GMINA PILCHOWICE

Znak sprawy: IZP.271.69.2020

Odpowiedzi na zapytania do specyfikacji istotnych warunków zamówienia

dotyczące postępowania pn.: **Montaż klimatyzatorów w Domu Kultury w Żernicy**

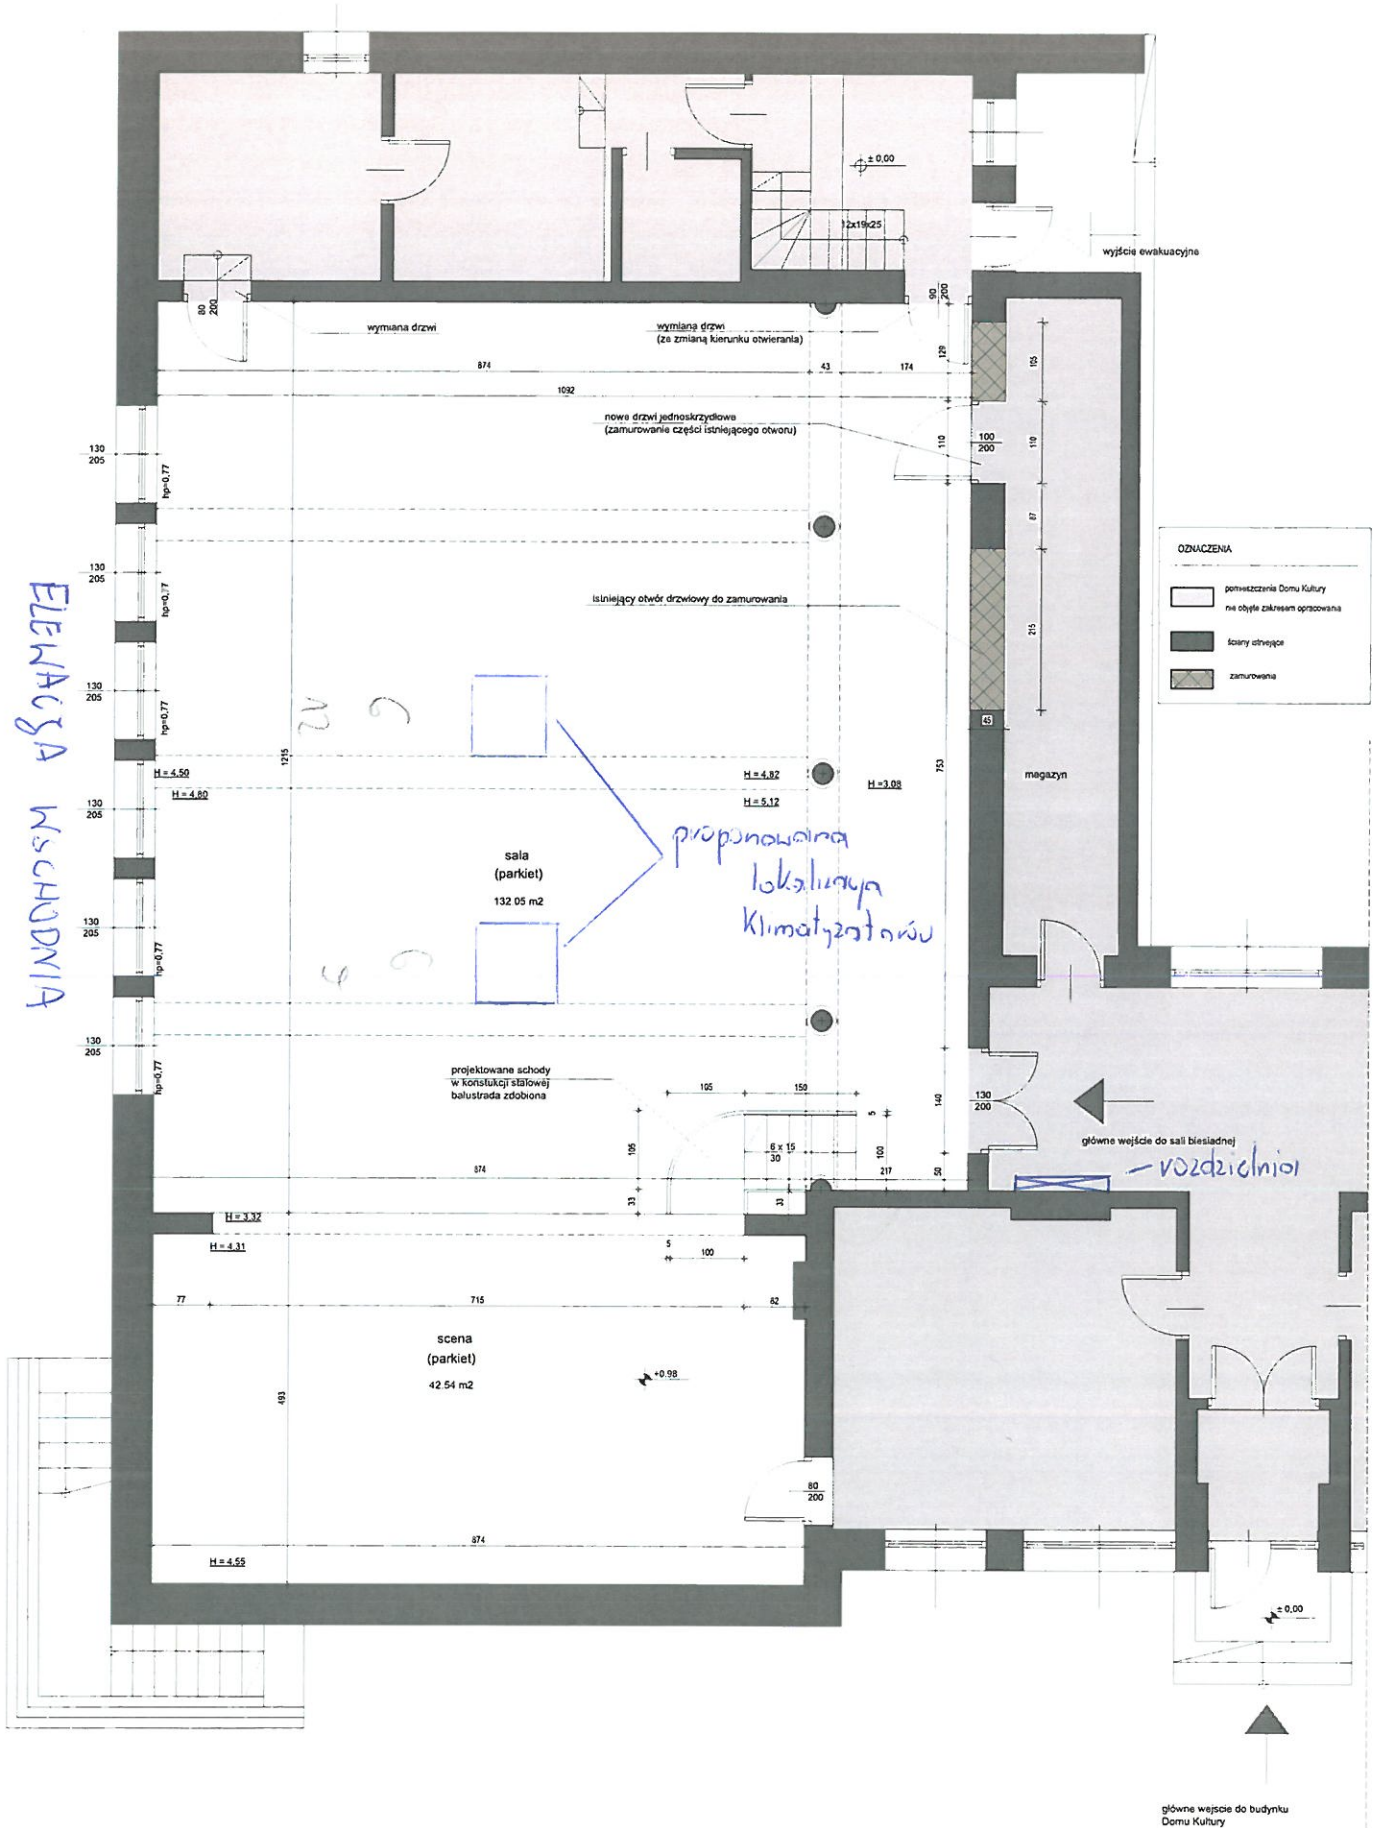
„Proszę o udostępnienie rzutów pomieszczeń, w których montowane będą klimatyzatory?”

„Jaki pomieszczenia DK mają być objęte zabudową klimatyzacji?”

W załączeniu przesyłamy rzut pomieszczenia oraz rysunek elewacji na której należy umieścić jednostki zewnętrzne.

Klimatyzacją ma być objęte główne pomieszczenie (załącznik nr1).

ELEWACJA WSCHODNIA

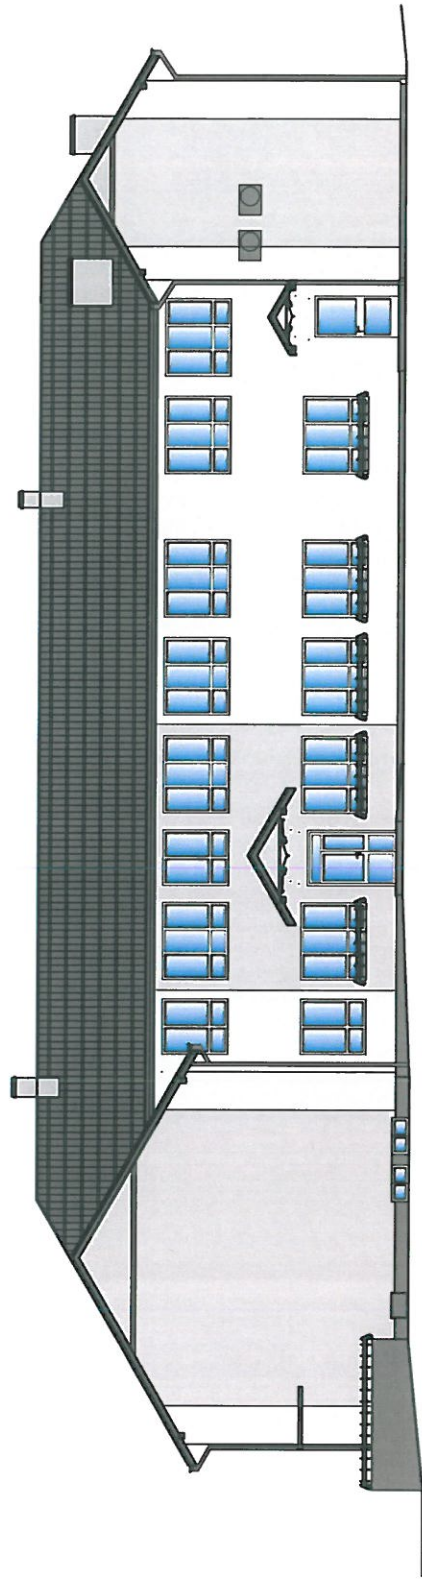
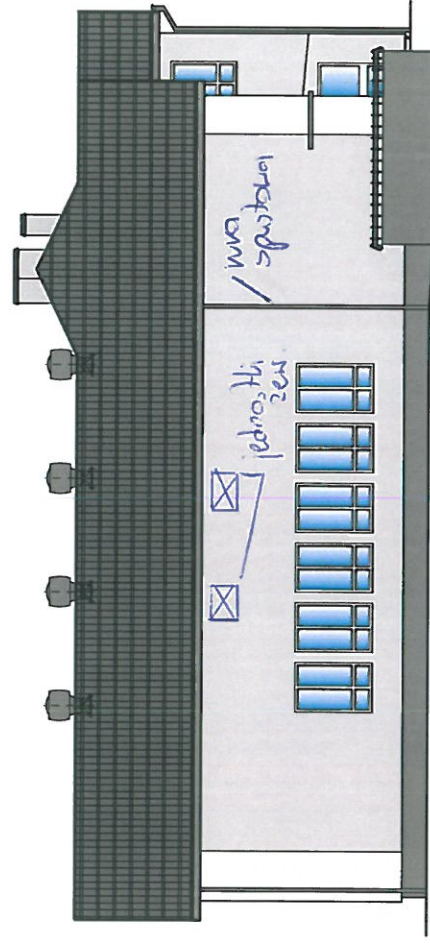
„Gdzie należy odprowadzić skropliny dla każdego z 2 klimatyzatorów?”

„Gdzie należy zamontować jednostkę zewnętrzną na dachu czy na elewacji? Jeśli na dachu proszę powiedzieć jaki jest dach płaski czy skośny, z czego jest wykonany na jakiej znajduje się wysokości oraz proszę podać liczbę kondygnacji budynku, czy jest możliwość wejścia na dach przez wąż dachowy i jakie są jego wymiar?”

Skropliny należy odprowadzić do rury spustowej znajdującej się na elewacji wschodniej.

Jednostki zewnętrzne należy montować na wschodniej elewacji budynku.
